**Bebauungsplan mit örtlichen
Bauvorschriften
„Am Lindenwäldle“
Plan-Nr. 6-172**

Entscheidungsvorschläge
zu den bei der frühzeitigen Öffentlichkeits- und Behördenbeteili-
gung eingegangenen Stellungnahmen
(Darlegung vom 23.01.2023 bis zum 24.02.2023)

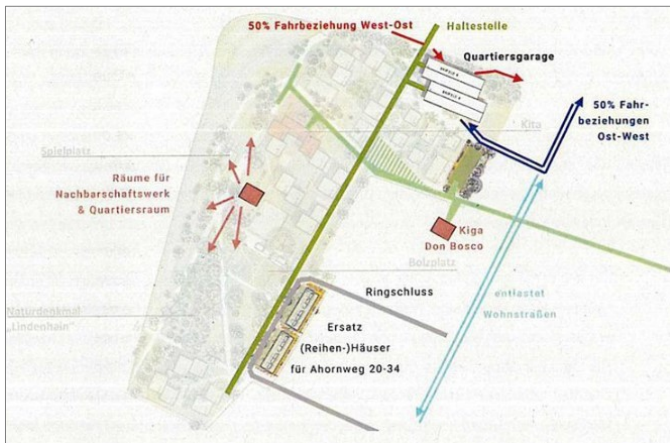
<p>B.5 Privatperson - ID: M1024 (Schreiben vom 23.02.2023)</p>	
<p>Ich bedanke mich als Eigentümer eines direkt an das Planungsgebiet angrenzenden Grundstücks für die Möglichkeit einer Stellungnahme im Rahmen der Darlegung der Konzeption des o.g. Bebauungsplans und begrüße die damit beabsichtigte, positive Entwicklung und Aufwertung des Quartiers 'Am Lindenwäldle' in Freiburg-Haslach.</p>	<p>Plangrundlagen: Alle Planunterlagen sind gültig, jedoch rechtlich unterschiedlich einzuordnen. Die Präsentation vom öffentlichen Anhörungstermin am 09.02.2023 enthielt neben dem Rahmenkonzept „Auf der Haid“, den aktuellen Planungsstand für die Neubebauung „Am Lindenwäldle“, eine Weiterentwicklung aus dem Rahmenkonzept. Das</p>
